Autorité environnementale

Avis délibéré de l'Autorité environnementale sur l'aménagement de la déviation de la RN 122 de Sansac-de-Marmiesse et raccordement au contournement sud d'Aurillac (15)

n° Ae : 2012-21

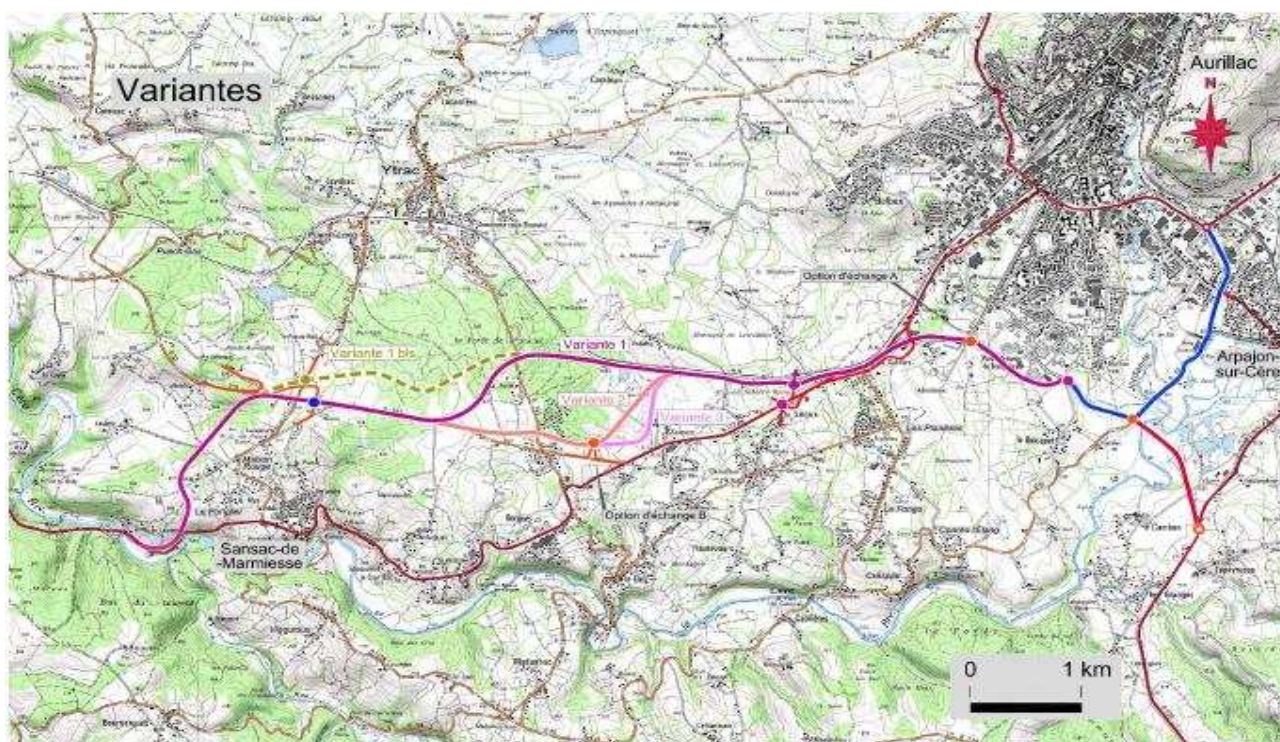
L'étude d'impact aborde les thèmes requis. Il est néanmoins malaisé de comprendre de quel projet traite précisément l'étude d'impact. Si l'origine du projet, à l'ouest, ne pose pas de problème, il n'en va pas de même pour l'extrémité est du projet. En effet, la carte intitulée « zone d'étude » (p. 25) s'arrête au rond-point du Garric à l'est. Par contre la carte intitulée « plan général des travaux », page 43, présente un tracé allant jusqu'au rond-point de Sistrière plus au nord⁷. La carte des variantes (p. 52) de par son graphisme, laisse entrevoir que le barreau de la RD 920 fait partie du projet. De même, la carte intitulée « plan synoptique » (p. 57) et qui fait partie du chapitre 2 intitulé : « description du projet » est dépourvue de légende et est aussi ambiguë que la carte précédente.

L'Ae recommande au maître d'ouvrage d'apporter toutes les précisions cartographiques pour la définition de son projet et de compléter son étude d'impact sur le secteur réutilisant la voirie existante (RD 58).

⁷ C'est cette carte qui montre le projet dans sa totalité sans ambiguïté
